SUPERINTENDENCIA DE INDUSTRIA Y COMERCIO	
RAD: 10-99085- -13	FECHA: 2013-04-26 09:17:02
DEP: 2020 DIRECCION DE NUEVAS CREACIONES	EVE: 378 FASE NACIONAL INCLUIDO CAPITULO I
TRA: 11 PCT-PATENTE DE INVENCION CAPITULOS I Y II	FOLIOS: 5
ACT: 519 PRESENTACION

Patente de Invención	X			Patente de Modelo de Utilidad	
Vía Nacional					
Vía PCT (Fase Nacional)	X	Capítulo I	X	Capítulo II	
No. Solicitud Internacional	PCT/EP2009/001015				
Fecha de Presentación Internacional	13/02/2009

Como resultado del Examen de Fondo realizado, con fundamento en el Artículo 45 de la Decisión 486 de la Comisión de la Comunidad Andina, se comunica:

Título de la solicitud: "Proceso de selección de segmentos de tallo".

Fig. 1 del documento US 6,757,354

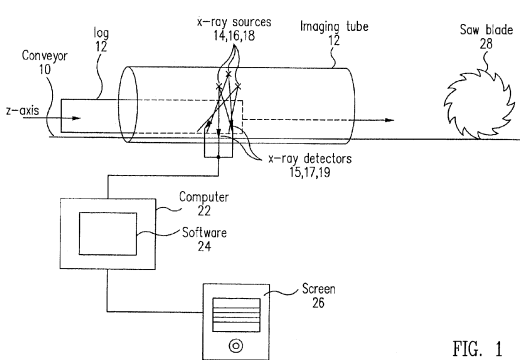
Características esenciales	D1
Un método de selección de segmentos de tallo	Un método de selección de segmentos de tallo (resumen)
identificar al menos una característica de un segmento de tallo por medio de un sensor	identificar al menos una característica (240; Fig. 3) de un segmento de tallo (12; Fig. 1) por medio de un sensor (14, 16 y 18; Fig.1) (Col. 9 líneas 28-29)
separar los segmentos de tallo que comprenden la característica de aquellos que no comprenden la característica, en función de la respuesta del medio de identificación	separar los segmentos de tallo (resumen, 240; Fig. 3) que comprenden la característica (calidad) de aquellos que no comprenden la característica (calidad), en función de la respuesta del medio de identificación (14, 16 y 18; Fig. 1; Col. 4 líneas 2-36)
el sensor es seleccionado a partir del grupo que consiste de un sensor transductor de presión, un sensor capacitivo, un sensor de ultrasonido, un sensor de rayos-x, un sensor magnético y un sensor de microondas	el sensor (14, 16 y 18; Fig. 1) es seleccionado a partir del grupo que consiste de un sensor transductor de presión, un sensor capacitivo, un sensor de ultrasonido, un sensor de rayos-x, un sensor magnético y un sensor de microondas (Fig. 1, 15, 17 y 19; detectores de rayos-x; Col. 4 líneas 2-36)

En consecuencia, la reivindicación 1 carece de novedad, según lo divulgado en el documento D1.

D1 revela donde el sensor es un sensor de rayos-x (14, 16 y 18; Fig. 1), afectando la novedad de la reivindicación 10.

D1 revela la etapa de transporte (10; Fig. 1) y alineación (12; encajar en la Fig. 1) de los segmentos antes de la etapa de identificación, afectando la novedad de la reivindicación 13.
